ЦЖС7.300.278 Δ (6)

ЦЖС7.300.278

Подогреватель (2)

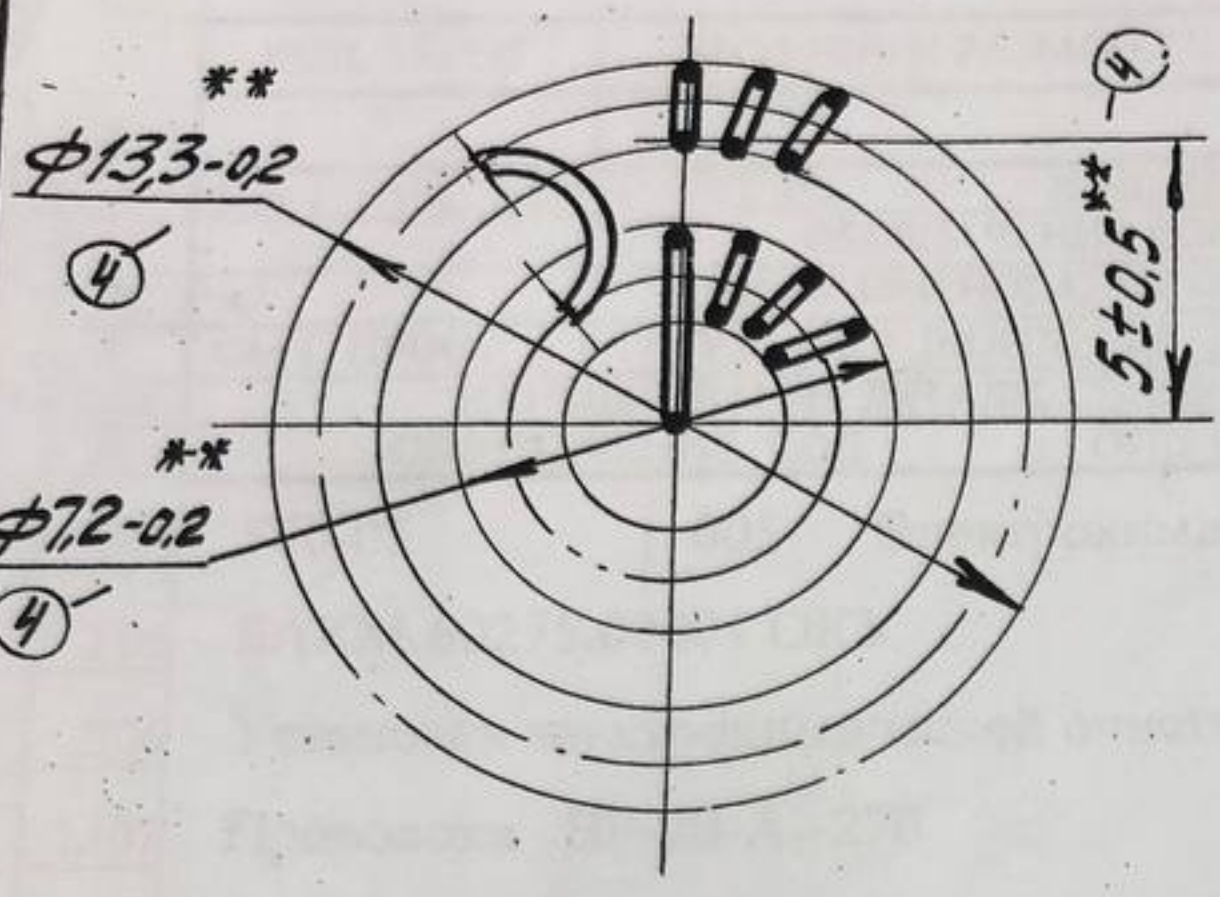
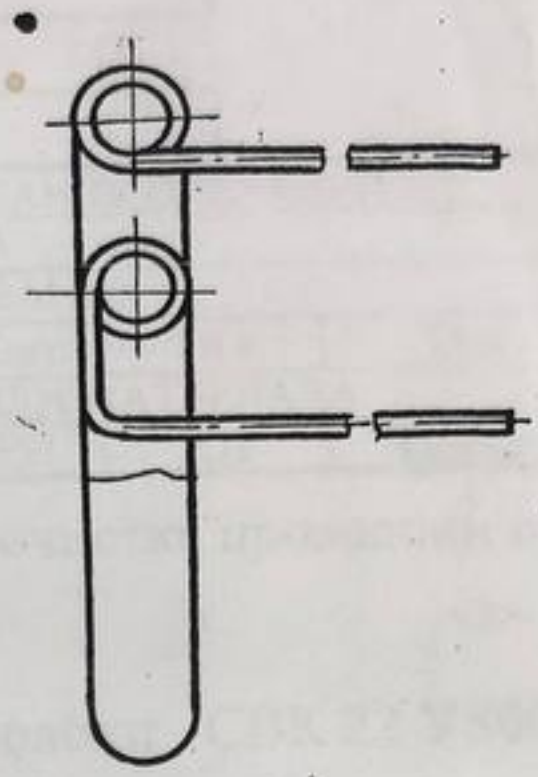
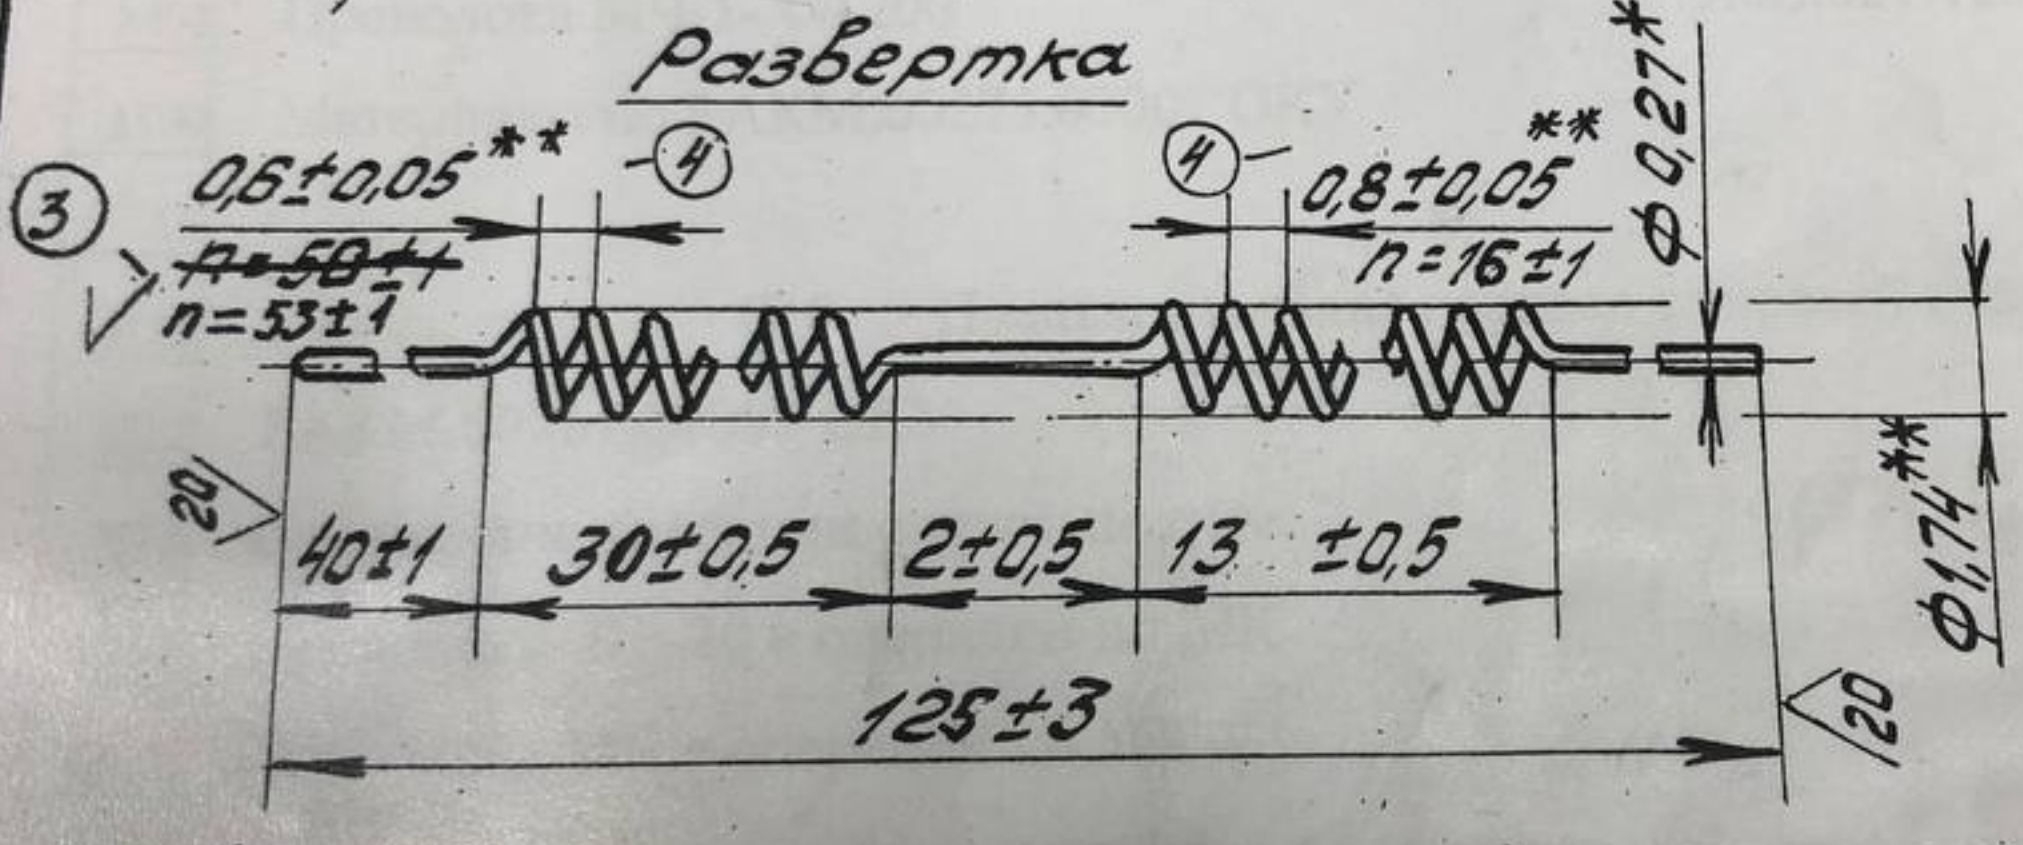
3. Сопротивление подогревателя (7) – 1,65±0,08 Ом
~~Rхол=1,56±0,08 Ом~~
~~1,53±0,07~~ (1)
~~Rхол=1,5±0,07~~ Ом. (3)

(1) – 4. Допускается отклонение шага спирали и количества витков при сохранении Rхол.
